„Třetí hala pro míčové sporty Vodova“

VYSVĚTLENÍ, ZMĚNA NEBO DOPLNĚNÍ ZADÁVACÍ DOKUMENTACE

Vysvětlení zadávací dokumentace č. 1 ze dne 24. 3. 2023

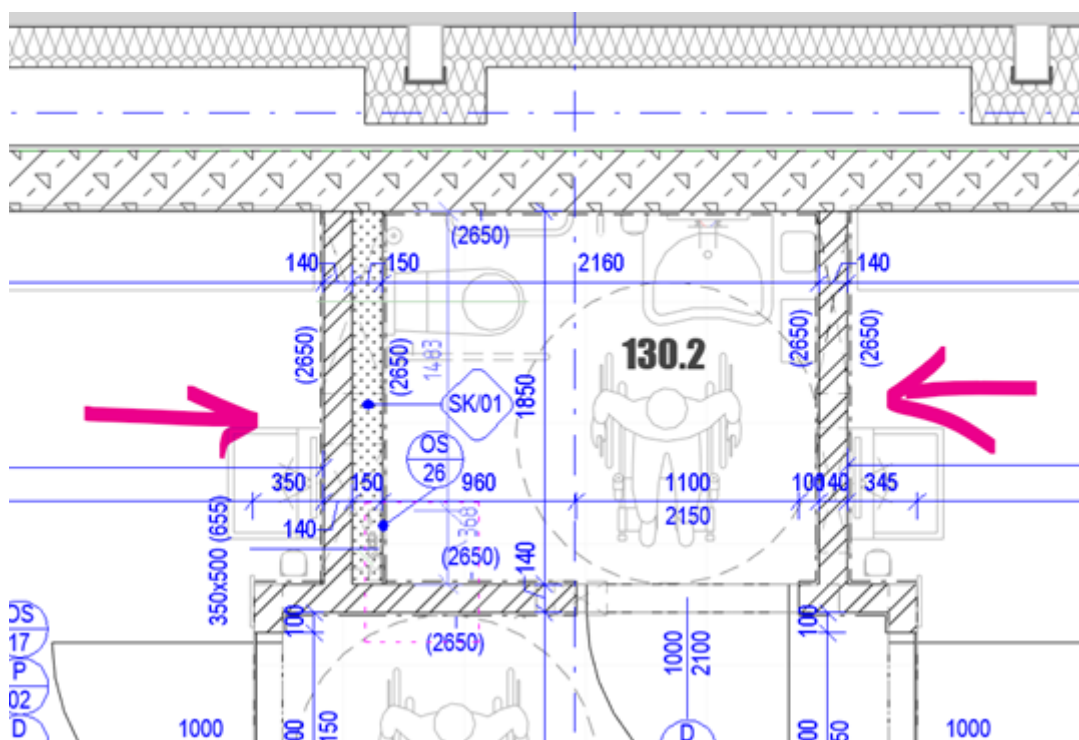
Ad 4)

Zadavatel k dotazu sděluje, že po provedené kontrole výkazu výměr neseznal pochybení v údajích týkajících obkladů, neboť uvedený výpočet je správný. Pakliže by mělo být obkladu pouze 82m² při jeho výšce 2,65m = 30,9 bm, což pro výše uvedený výčet 15-ti místností by bylo cca 2,1bm/místnost, což není chtěný závěr. Výkaz výměr tedy nebyl v tomto směru měněn.

Zadavatel pro upřesnění doplňuje toto grafické znázornění:

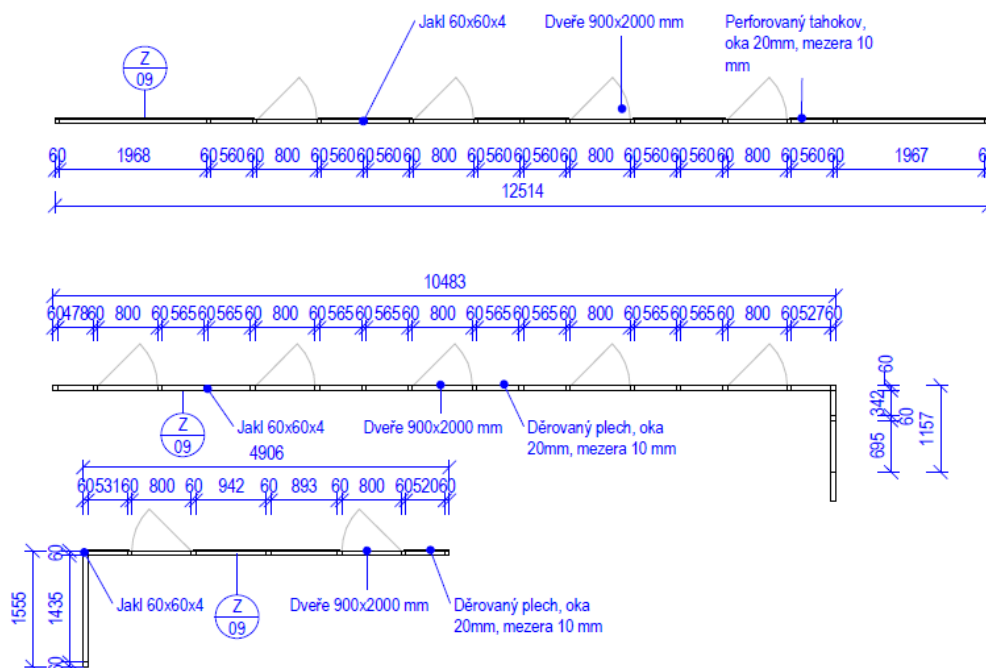
Ve výpise zámečnických konstrukcí je tento popis:

Z čeho tedy má být dělicí stěna – z děrovaného plechu nebo tahokovu? Lze případně použít i svařované sítě 50/50/3?

Informace zadavatele:
